Die erneute Öffentlichkeitsbeteiligung und Beteiligung der Behörden und sonstigen Träger öffentlicher Belange wurde gemäß § 3 und 4 Abs. 2 BauGB vom 20.03.2017 - 21.04.2017 durchgeführt.

Bebauungsplan "Schwamberger Hof (Bachstraße - Wichernstraße)" Ulm

Aufstellung des Bebauungsplanes Nr. 120.1/53 und örtlicher Bauvorschriften im beschleunigten Verfahren nach § 13a BauGB für den Bereich "Schwamberger Hof (Bachstraße - Wichernstraße)" im Stadtteil Osten der Stadt Ulm (TK 25: 7526 Ulm-Nordost)

Anlagen
Bestand Strom, Erdgas, Trinkwasser

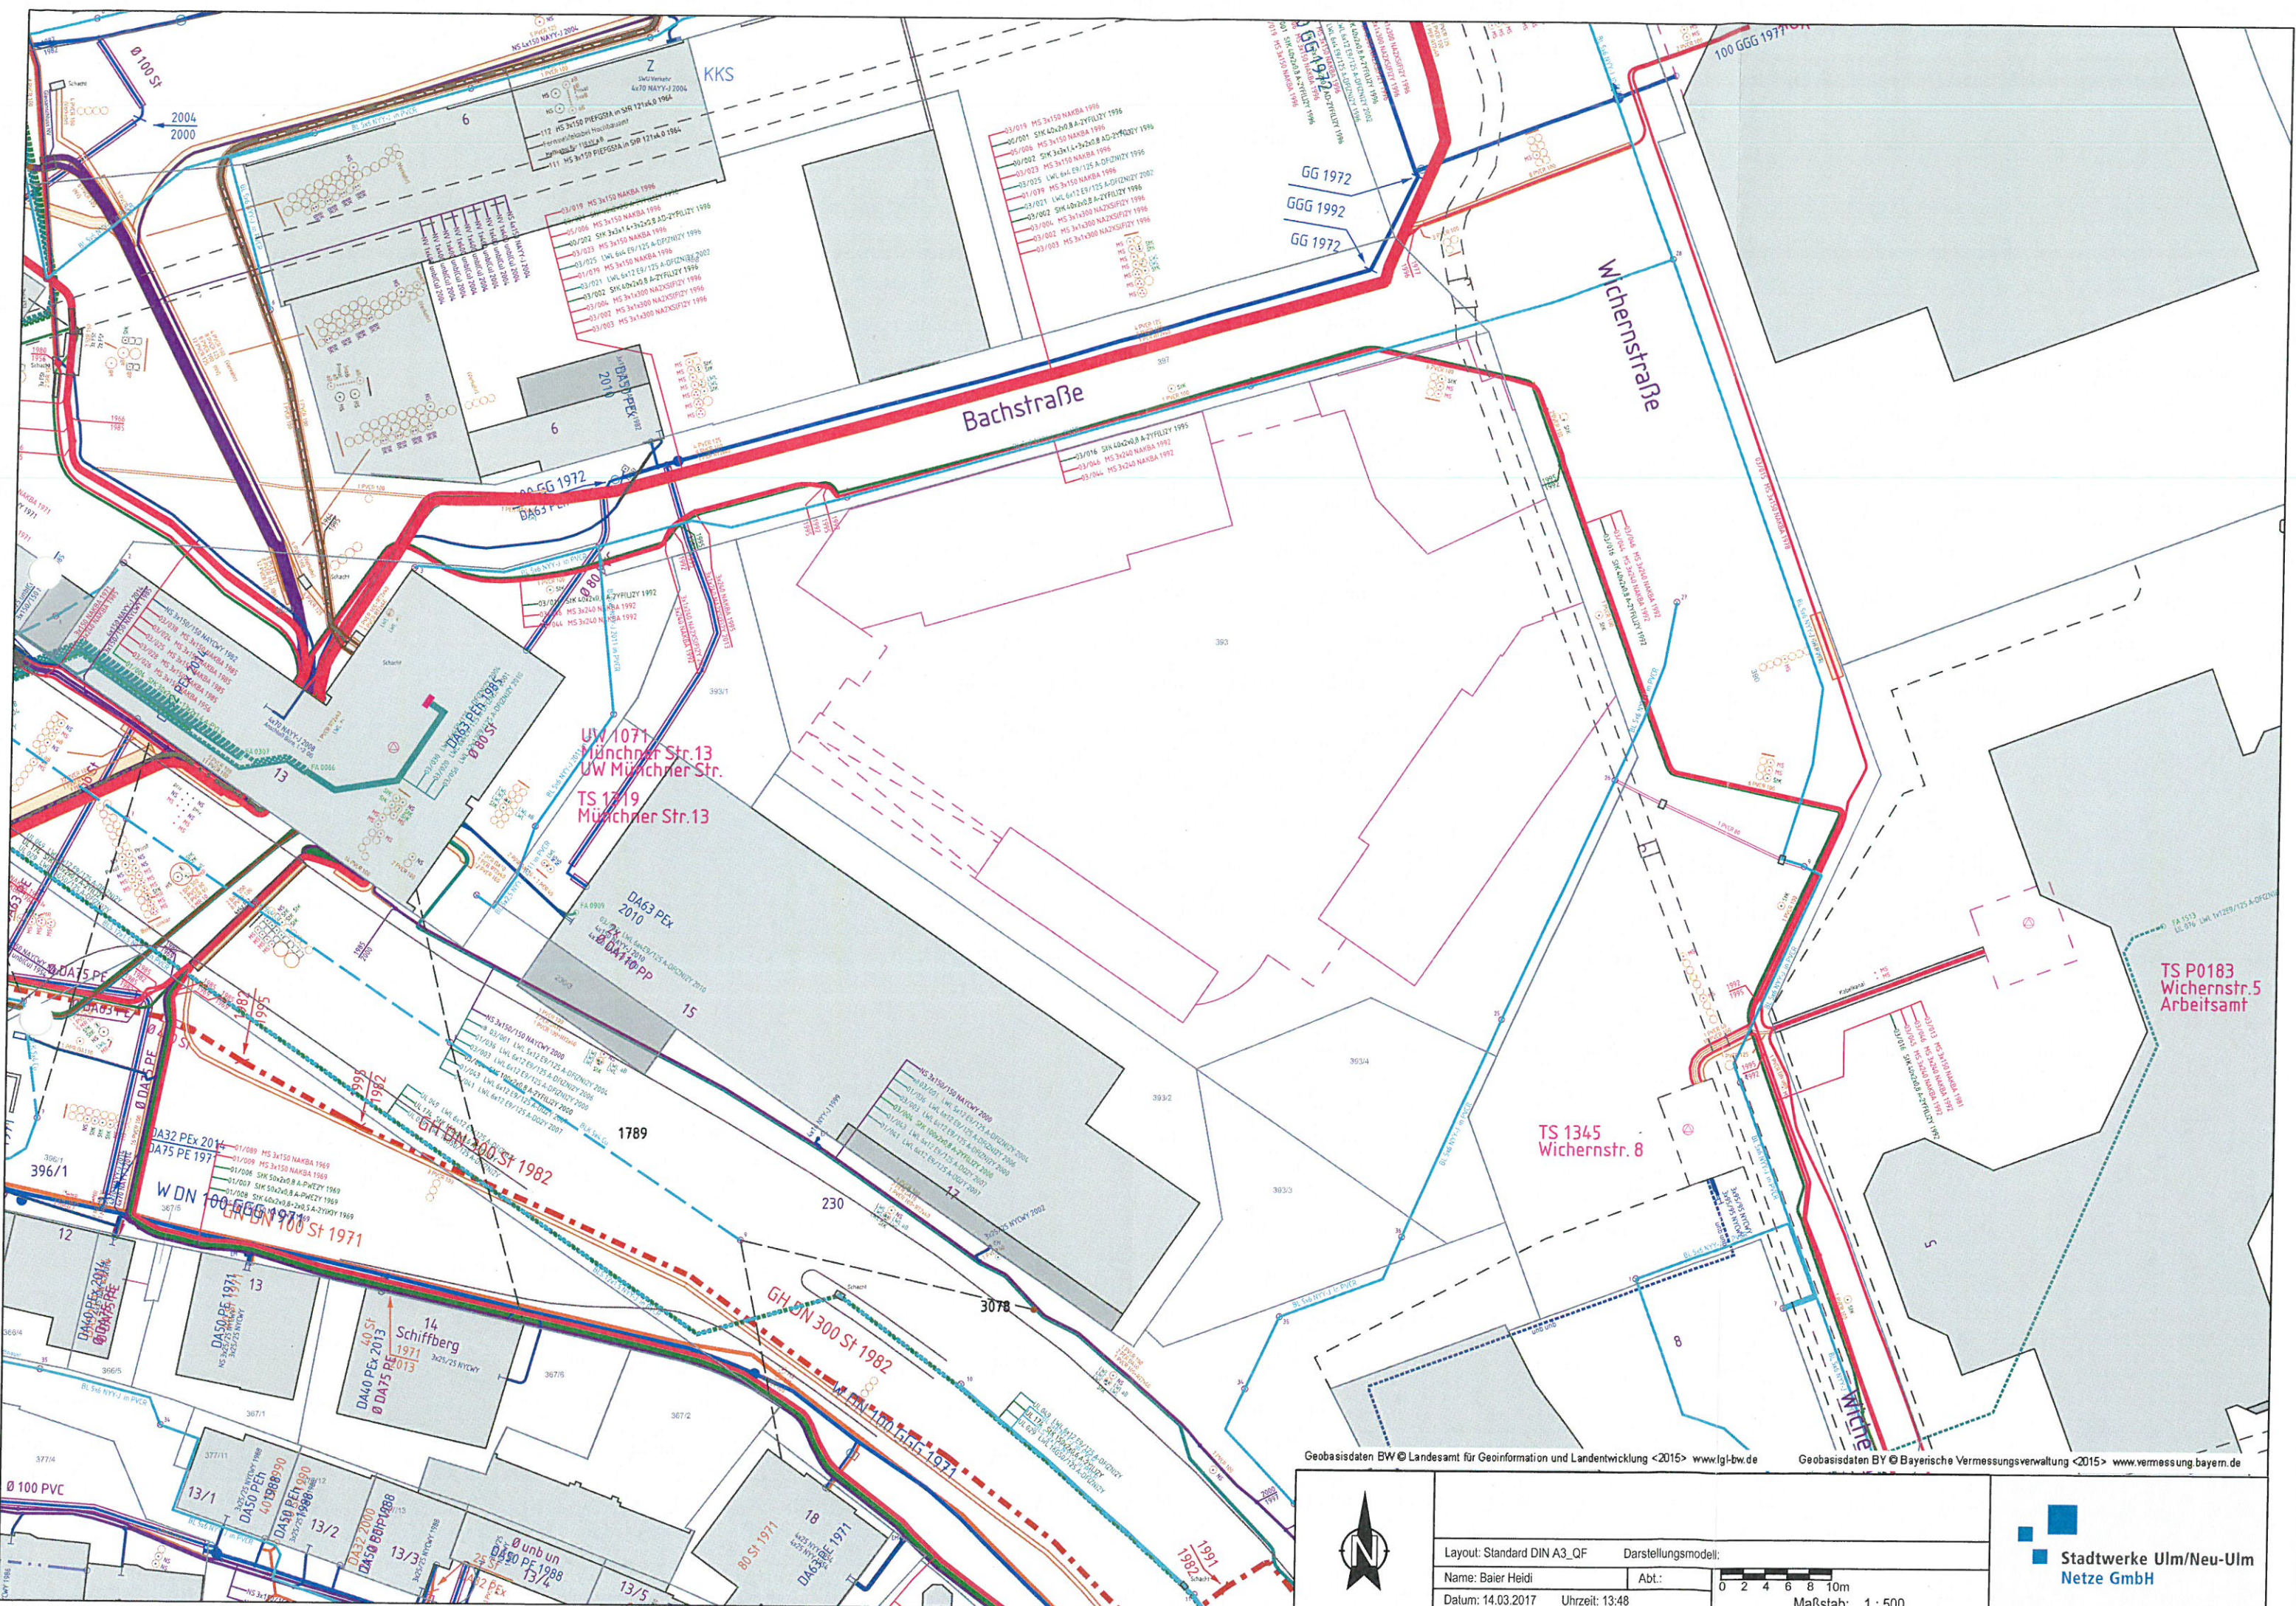
Wie bereits in der Stellungnahme vom 22.04.2016 hingewiesen, befinden sich im Bereich der Ecke Wichernstraße / Bachstraße innerhalb der ausgewiesenen Baugrenze zwei 10 KV Mittelspannungsnetzkabel und ein Steuerkabel der Stadtwerke Ulm/Neu-Ulm Netze GmbH (SWUN GmbH).

Die SWUN GmbH erhebt deshalb gegen diese Planung Einspruch. Der Einspruch kann von der SWUN erst aufgehoben werden, wenn ein schriftlicher Auftrag des Investors zur Verlegung und Kostentragung dieser Netzkabel vorliegt.

Zusätzlich möchten wir darauf hinweisen, dass auf der Ostseite der ausgewiesenen Fläche durchgehend in Nord – Südrichtung ein Leitungskanal des ehemaligen Hochbauamtes verlegt ist, über den die SWUN GmbH selbst keine detaillierte Auskunft geben kann.

<p>erkabel der Stadtwerke Ulm/Neu-Ulm Netze GmbH. Es wird daher gegen die Planung Einspruch erhoben. Der Einspruch kann erst aufgehoben werden, wenn ein schriftlicher Auftrag des Investors zur Verlegung und Kostentragung dieser Netzkabel vorliegt.</p> <p>Zusätzlich wird darauf hingewiesen dass auf der Ostseite der ausgewiesenen Fläche durchgehend in Nord – Südrichtung ein Leitungskanal des ehemaligen Hochbauamts verlegt ist, über den die SWUN GmbH selbst keine detaillierte Auskunft geben kann.</p> <p>Es wird um frühestmögliche Einbeziehung in weitere Schritte gebeten.</p>	<p>nommen werden.</p> <p>Das Kabel des ehemaligen Hochbauamtes wird nicht mehr benötigt und im Zuge der Baumaßnahme zurückgebaut.</p> <p>Dies wird zugesichert.</p>
<p>FUG Fernwärme Ulm, Schreiben vom 15.03.2017 mit Verweis auf die Stellungnahme vom 22.02.2016 (Anlage 5.3)</p> <p>Grundsätzlich bestehen keine Einwände. Die geplanten Gebäude können an das Fernwärmenetz der FUG angeschlossen werden. Sollte dies der Fall sein, so ist das Vorhaben frühestmöglich mit der FUG abzustimmen. Die Lage der bestehenden Leitung ist aus dem beigefügten Lageplan ersichtlich.</p>	<p>Die Stellungnahme der FUG wurde zur Kenntnis Genommen und an die Bauherrschaft weitergeleitet.</p>

Ort: *Wickenstraße*
 Projekt: *Bachstraße*
 Bearbeiter:
 Datum: 15.12.2015
 Maßstab: 1:500 *unmaßstäbig*

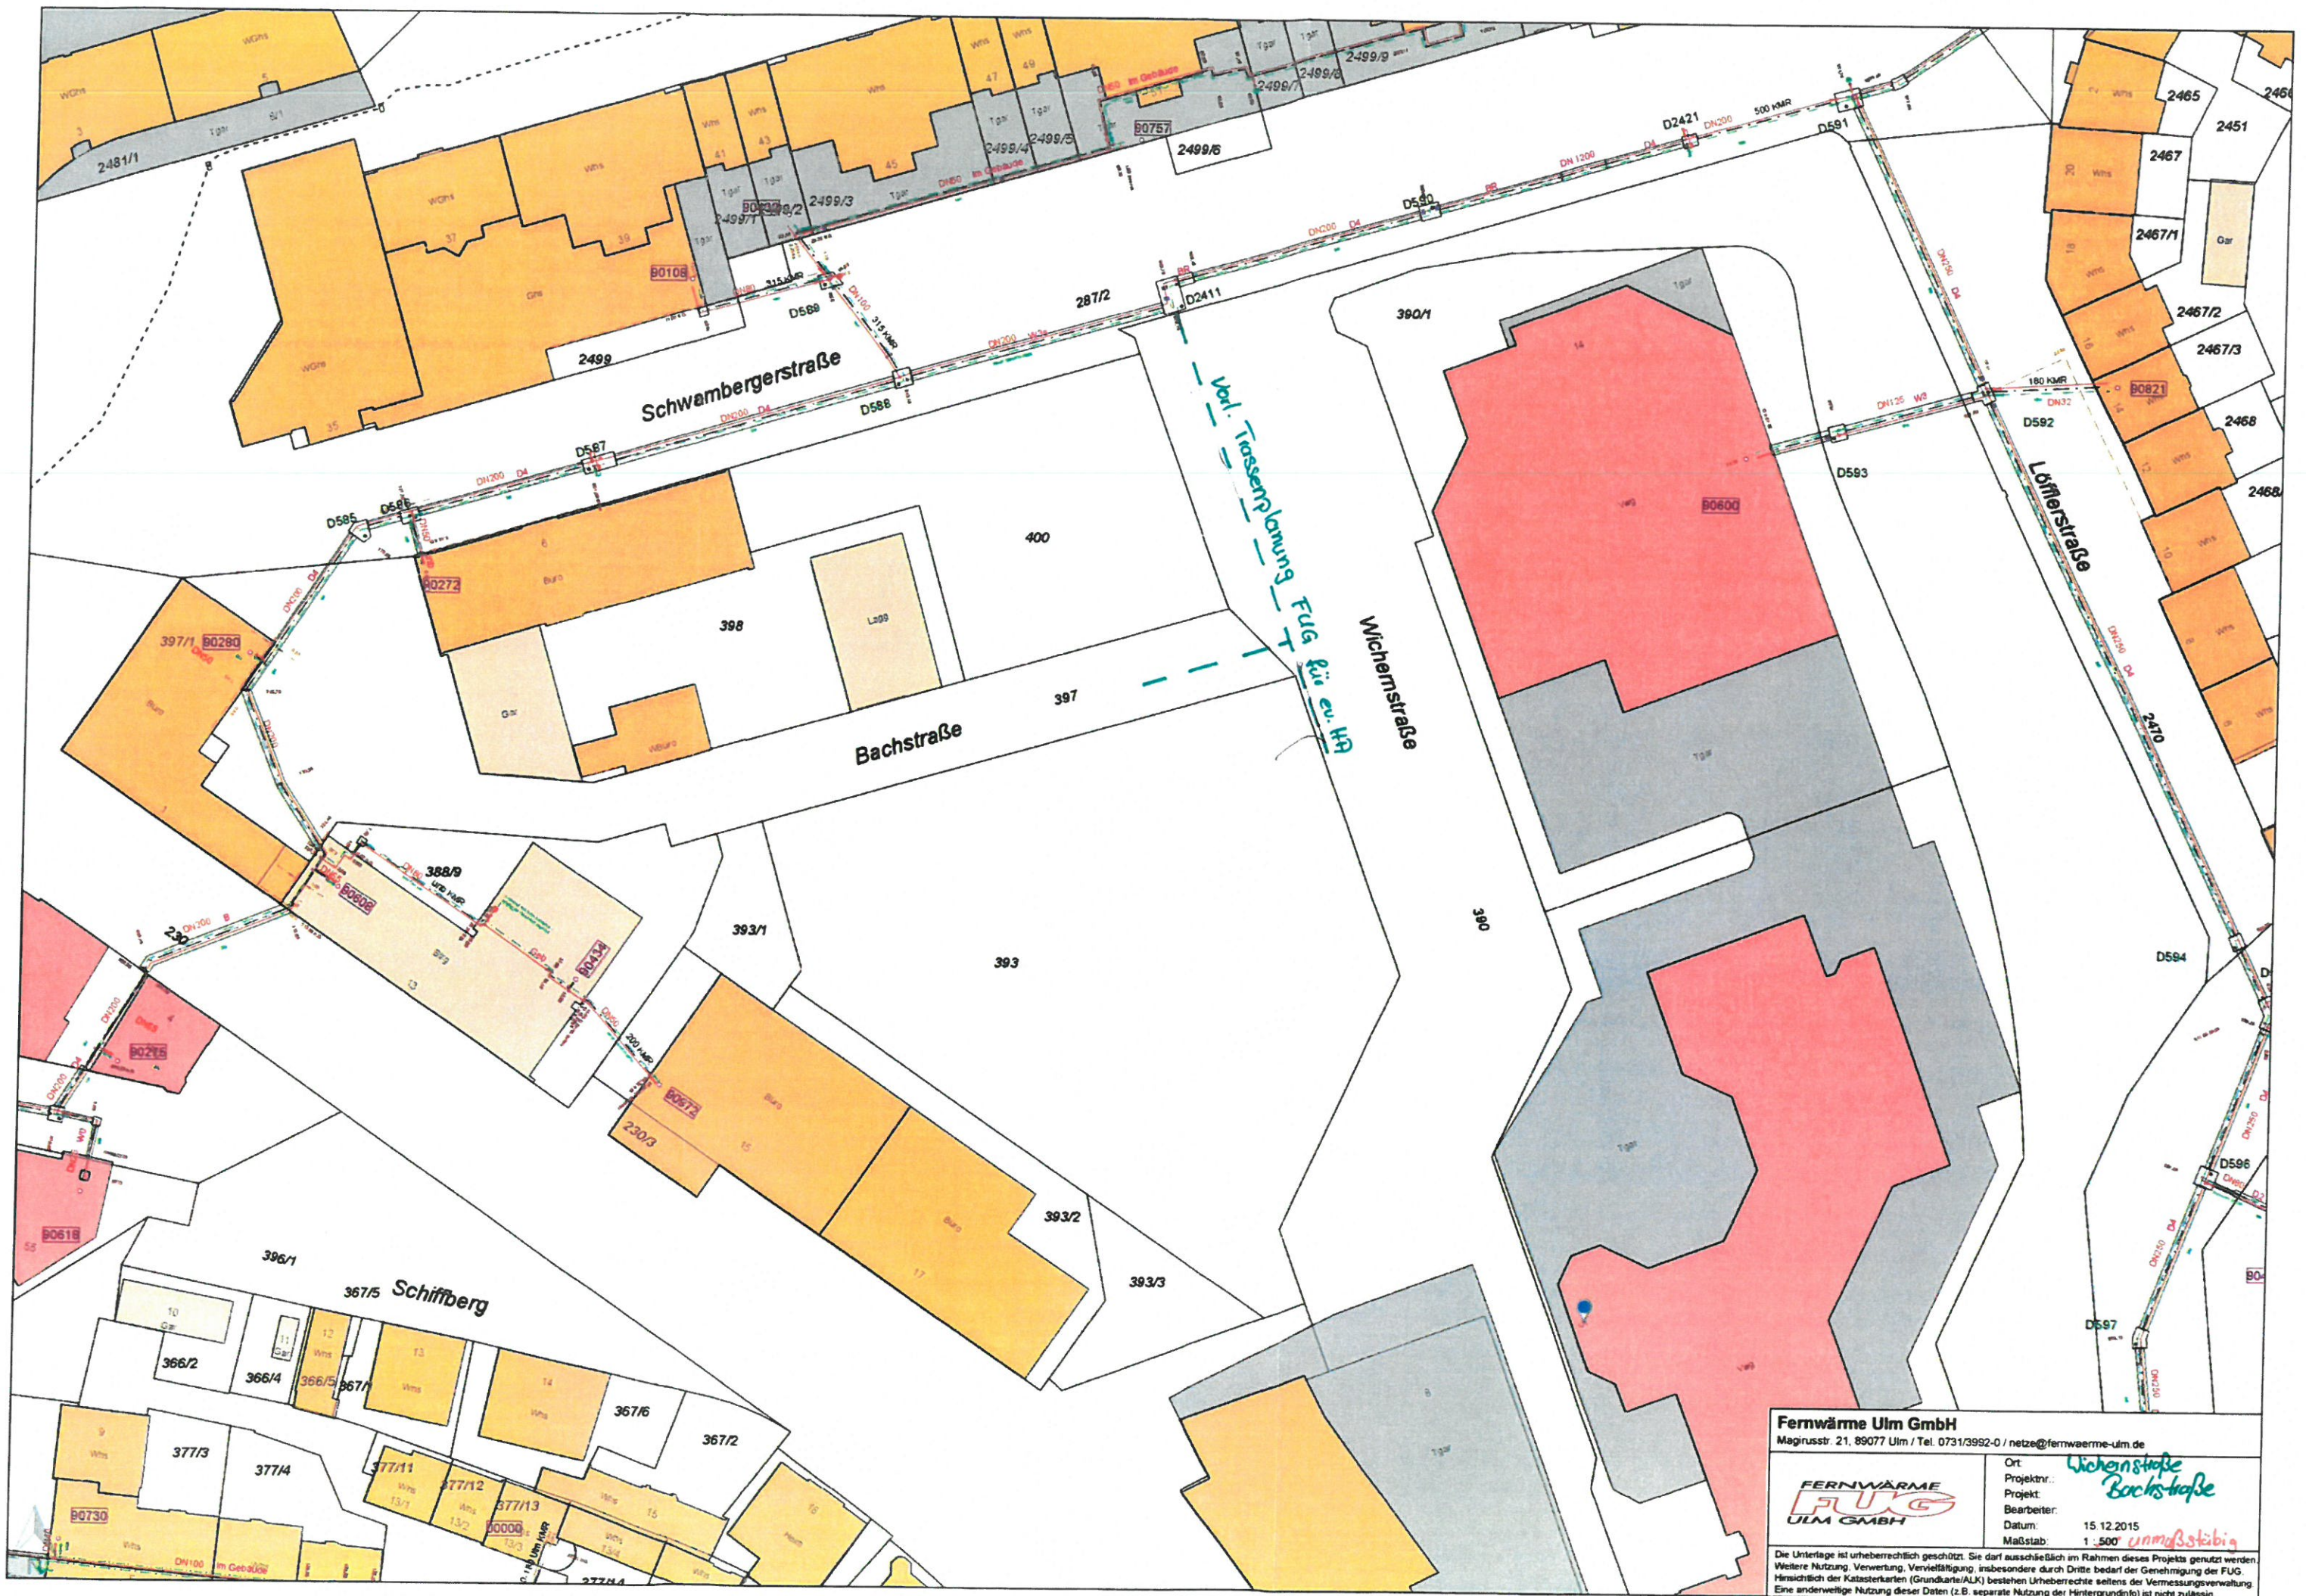
Die Lage der bestehenden Leitung ist aus dem beigefügten Lageplan ersichtlich.
